OGGETTO: Conferenza dei servizi del 21 settembre 2015, Chivasso, sala consiliare, ore 10, relativa al Progetto Operativo di Bonifica e messa in sicurezza permanente delle discariche Chivasso 1 e 2". Osservazioni al documento di Golder Associates "Attività di messa in sicurezza permanente della discarica di Chivasso (To). Relazione tecnica di aggiornamento del programma di emungimento del percolato e dei pennacchi di contaminazione della discarica di Chivasso (TO)". Numero Relazione 1531368/R1940. Distribuzione: SMC Spa. Destinatario: SMC Spa. Luglio 2015"

Entrando nel merito del documento della Golder Associates evidenziamo quanto segue:

**DIREZIONE DEL FLUSSO IDRICO**

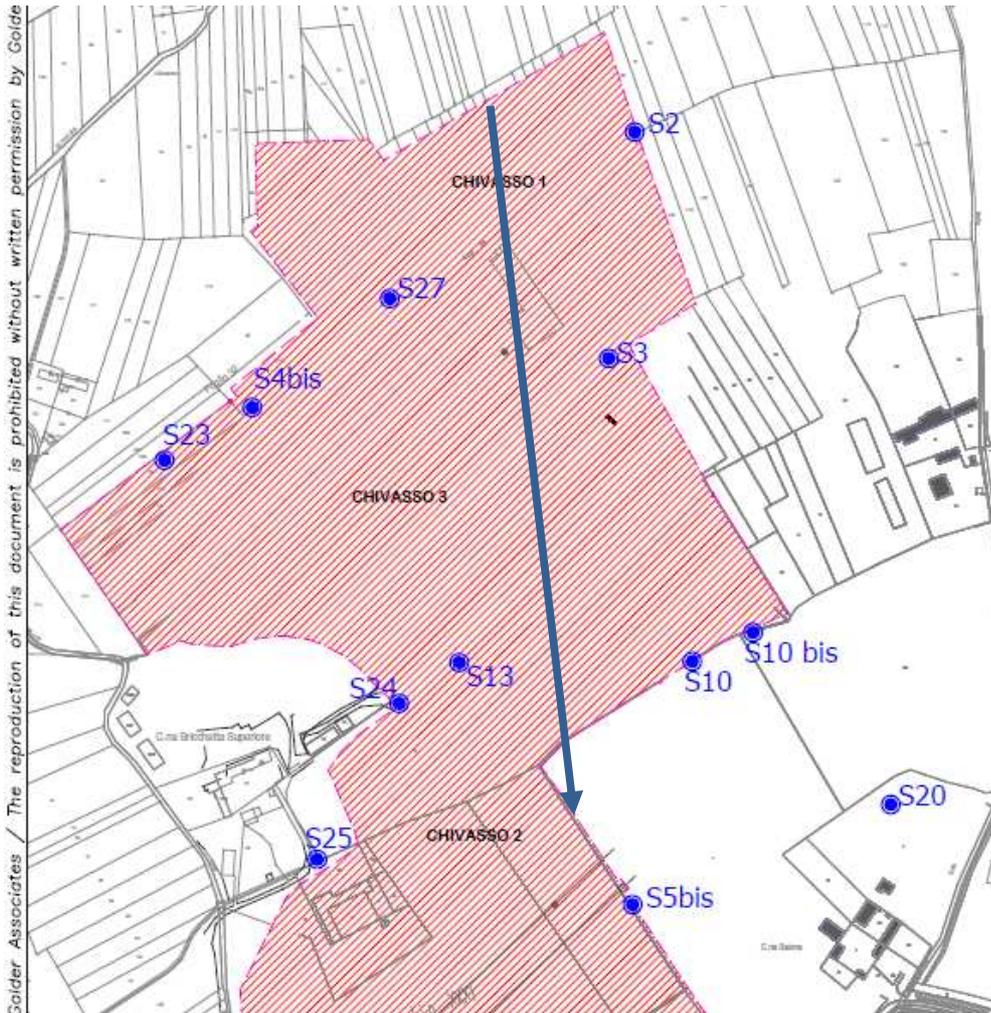
La logica è abbastanza condivisibile e parte dai seguenti presupposti:

- la direzione del flusso idrico sotterraneo è NORD – SUD
- il pozzo piezometrico S27 si trova a SUD (a valle) della Chivasso 1 ed a NORD (a monte) della Chivasso 3
- i pozzi piezometrici S13 e S24 si trovano a SUD (a valle) della Chivasso 3

Poiché le concentrazioni di inquinanti di S27 risultano sempre superiori a quelle di S13 e S24, se ne deve dedurre che GOLDER imputa incontrovertibilmente il grosso dell'inquinamento del sito alla " Chivasso 1 "?

Si veda la raffigurazione seguente.
